## Bescheid

**über die Änderung und Ergänzung der  
allgemeinen bauaufsichtlichen Zulassung  
vom 10. Oktober 2016**

**Z-33.46-419**

**Wärmedämm-Verbundsysteme mit angeklebter keramischer Bekleidung**

Anlage 8a

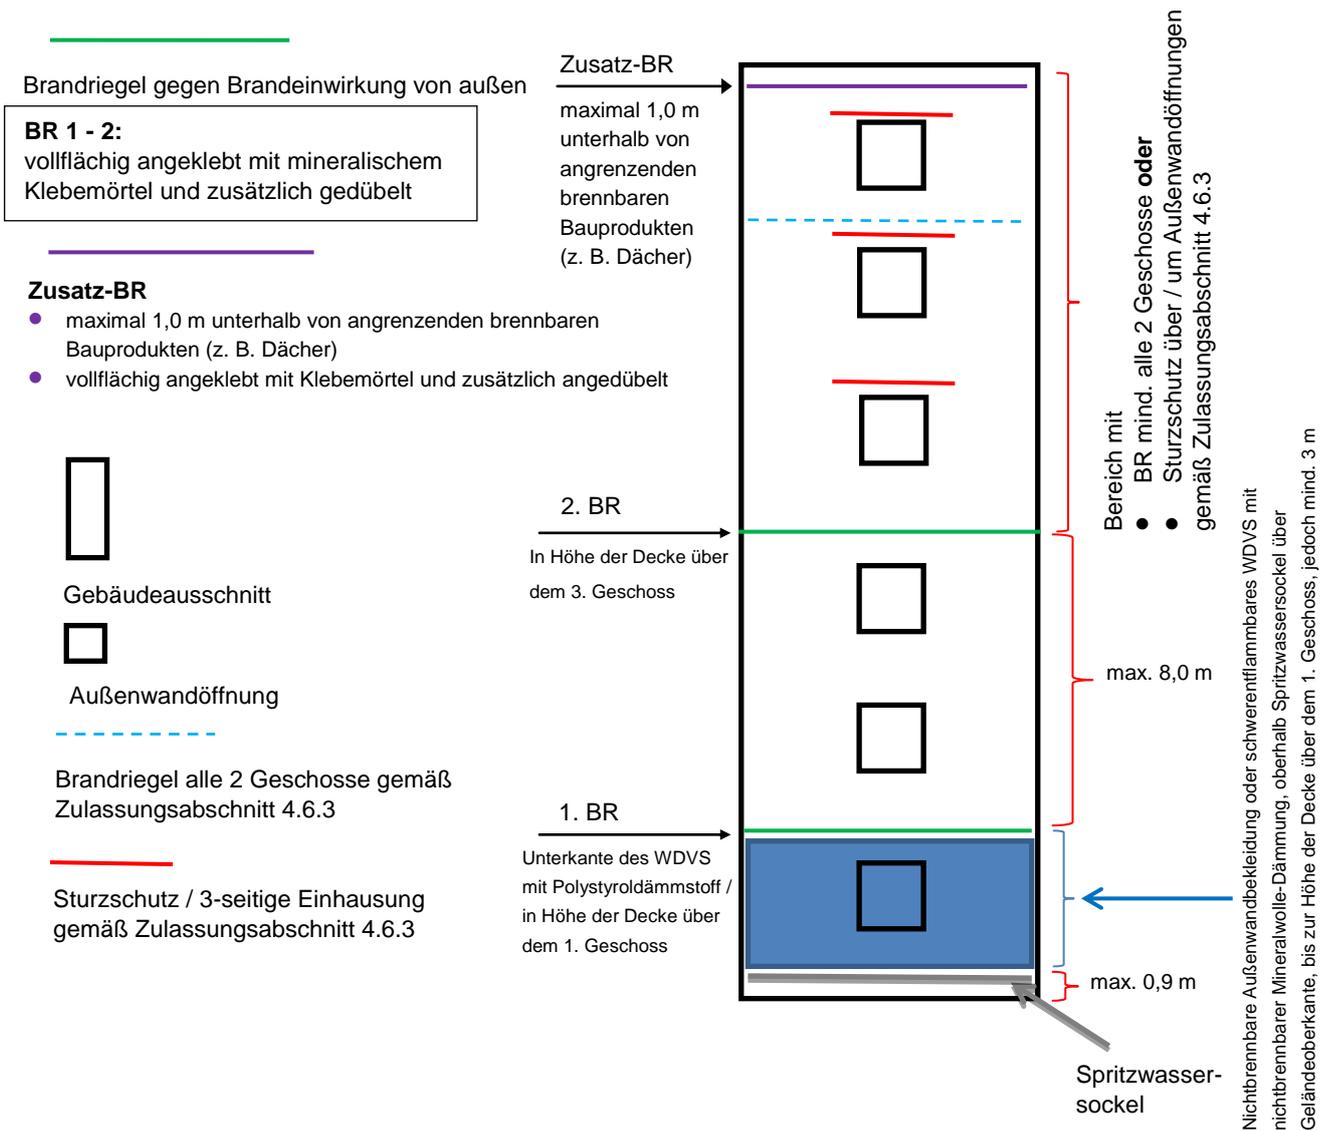
4.6.2.1 Für schwerentflammbare WDVS mit bis zu 200 mm dicken EPS-Platten müssen folgende konstruktive Brandschutzmaßnahmen gegen eine Brandeinwirkung von außen ausgeführt werden (siehe Anlage 8a):

1. Ausführung einer nichtbrennbaren Außenwandbekleidung oder eines schwerentflammbaren WDVS mit nichtbrennbarem Mineralwolle-Dämmstoff oberhalb eines maximal 90 cm hohen Spritzwassersockels (beliebiger Ausführung) über Geländeoberkante oder genutzten angrenzenden horizontalen Gebäudeteilen (z. B. Parkdächer u. a.) bis zur Höhe der Decke über dem 1. Geschoss, jedoch auf mindestens 3 m Höhe,

2. ein Brandriegel an der Unterkante des WDVS mit EPS-Platten,
3. ein Brandriegel in Höhe der Decke des 3. Geschosses über Geländeoberkante oder angrenzender horizontaler Gebäudeteile nach Nr. 1, jedoch zu dem darunter angeordneten Brandriegel mit einem Achsabstand von nicht mehr als 8 m. Bei größeren Abständen sind zusätzliche Brandriegel einzubauen.

4. weitere Brandriegel an Übergängen der Außenwand zu horizontalen Flächen (z. B. Durchgänge, -fahrten, Arkaden), soweit diese in dem durch einen Brand von außen beanspruchten Bereich des 1. bis 3. Geschosses liegen.

- 2) Anlage 8 wird durch Anlage 8a ersetzt.**
- 3) Anlagen 10, 11 und 12 werden ergänzt.**

Anlage 10

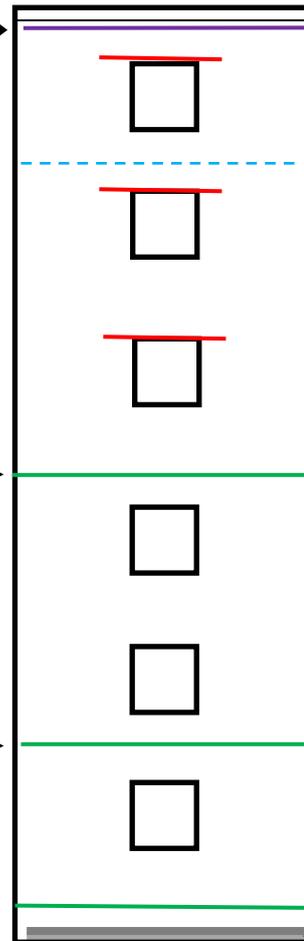
folgende konstruktive Brandschutzmaßnahmen gegen eine Brandeinwirkung von außen ausgeführt werden (siehe Anlage 10):

1. ein Brandriegel an der Unterkante des WDVS bzw. maximal 90 cm über Geländeoberkante oder genutzten angrenzenden horizontalen Gebäudeteilen (z. B. Parkdächer u. a.),

2. ein Brandriegel in Höhe der Decke des 1. Geschosses über Geländeoberkante oder angrenzenden horizontalen Gebäudeteilen nach Nr. 1, jedoch zu dem darunter angeordneten Brandriegel mit einem Achsabstand von nicht mehr als 3 m. Bei größeren Abständen sind zusätzliche Brandriegel einzubauen.

3. ein Brandriegel in Höhe der Decke des 3. Geschosses über Geländeoberkante oder angrenzender horizontaler Gebäudeteile nach Nr. 1, jedoch zu dem darunter angeordneten Brandriegel mit einem Achsabstand von nicht mehr als 8 m. Bei größeren Abständen sind zusätzliche Brandriegel einzubauen.

4. weitere Brandriegel an Übergängen der Außenwand zu horizontalen Flächen (z. B. Durchgänge, -fahrten, Arkaden), soweit diese in dem durch einen Brand von außen beanspruchten Bereich des 1. bis 3. Geschosses liegen.

Anlage 11

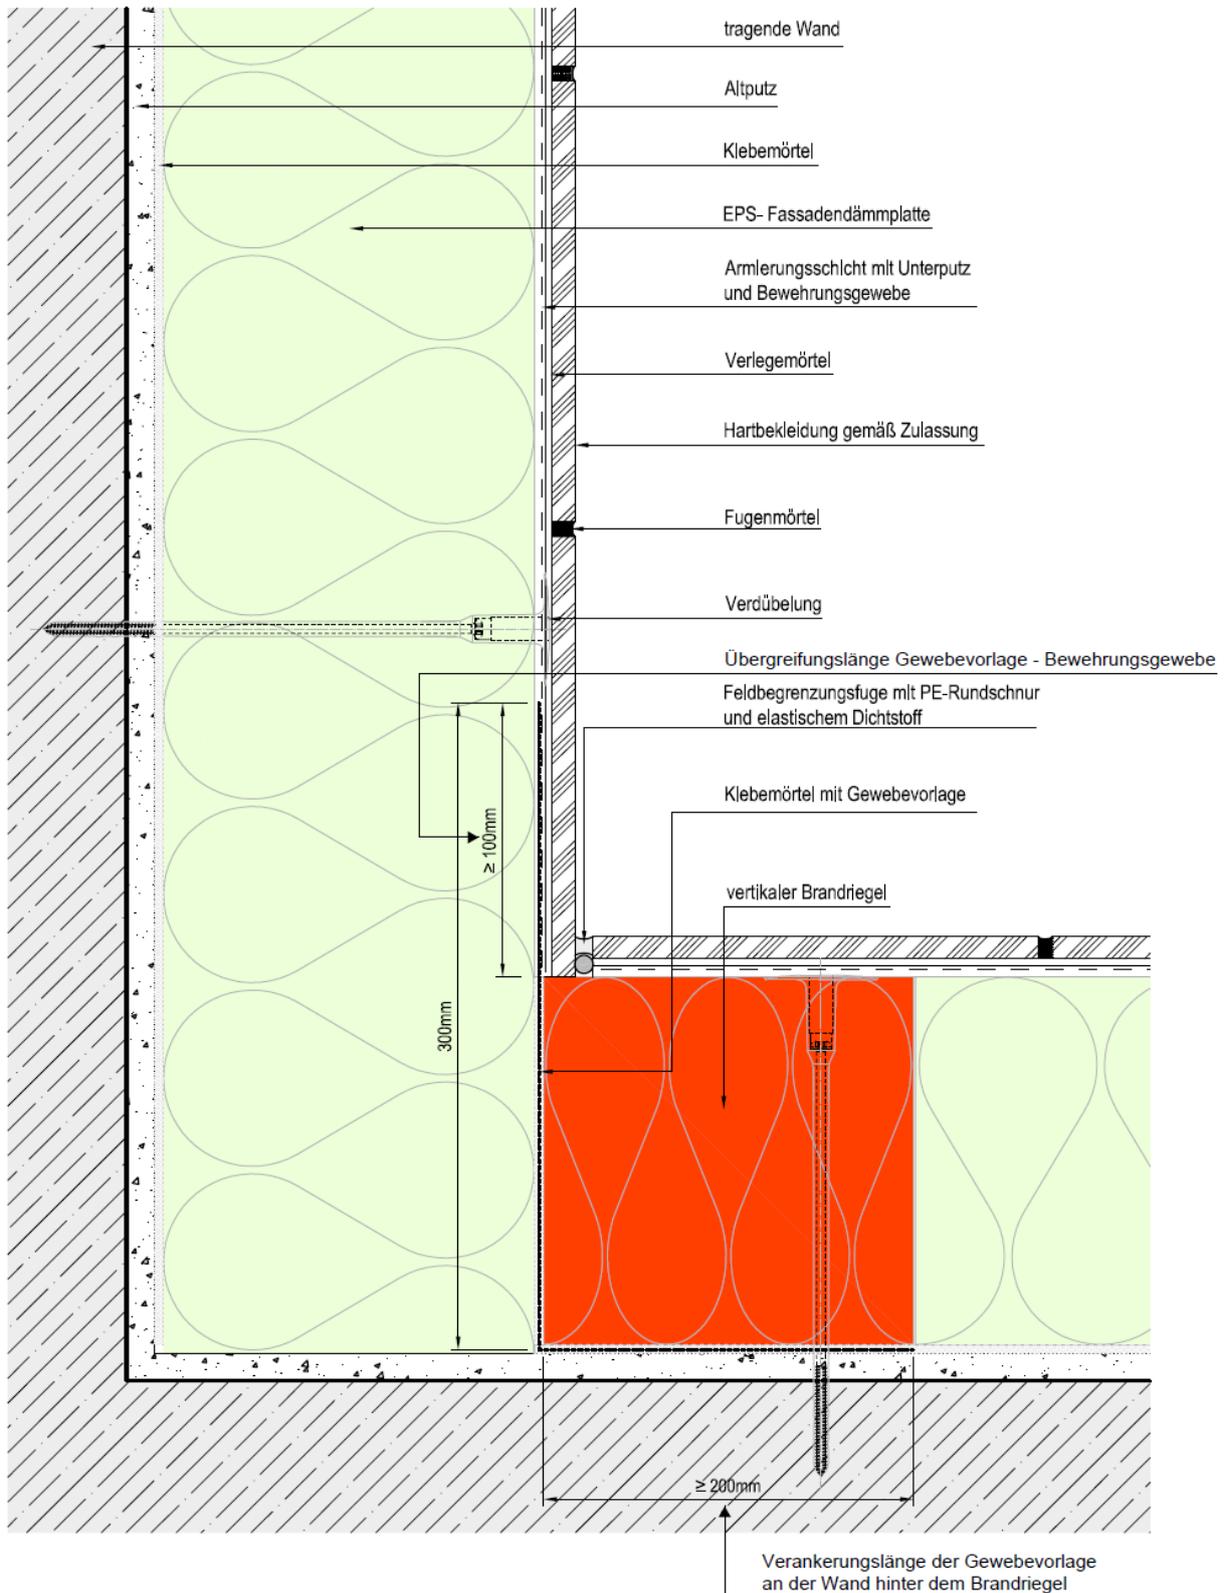
Zusätzlich ist im Bereich von Gebäudeinnenecken zwischen den Brandriegeln nach Nr. 1 und Nr. 3 eine vertikale Feldbegrenzungsfuge in der keramischen Bekleidung und der bewehrten Unterputzschicht auszubilden, die mit einem Brandriegel zu hinterlegen ist. Die Ausführung von Feldbegrenzungsfugen an Gebäudeinnenecken muss entsprechend Anlage 11 erfolgen, wobei für die Gewebevorlage ein Bewehrungsgewebe nach Abs. 2.2.4 zu verwenden ist.
